Onderwerp: RE: Handhaving pand [redacted]

Onderwerp: Handhaving pand [redacted] 15 J

16-01-2023

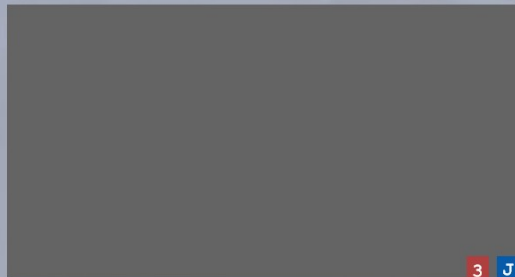
- Unit van de airco moet buiten worden gezet.
- Aanpassen balustrade verdieping, naar een steviger, dichtere balustrade. (artikel 2.23 t/m 2.25)
- Afzuigpunt van de badkamer dient direct naar buiten te moeten plaatsvinden. (artikel 3.38, lid 6, NEN 8087)
- Vluchten via de 'achterdeur' is toegestaan mits wordt voldaan aan de volgende eisen:
 - Deuren die in vluchtroutes liggen, moeten bij brand zonder sleutels, toegangspasjes, codes, etc. te openen zijn. Deze deuren mogen op slot zitten, mits deze bij brand of spanningsuitval ontgrendeld worden. Voor vluchtdeuren is het ook toegestaan om knopcilinders of grendels te gebruiken. Deze moeten dan wel op een logische en zichtbare plaats zitten.

ONMOGELIJK
WARMTE POMP

Betreft de buitenunit is aangegeven dat deze niet verplaatst hoeft te worden.

Door een misverstand is er vanuit gegaan dat er rook- of verbrandingsstoffen uit de unit zouden komen. Dit is niet het geval.

Het is dus veilig om het binnen te gebruiken. Verder is hier ook geen regelgeving over.
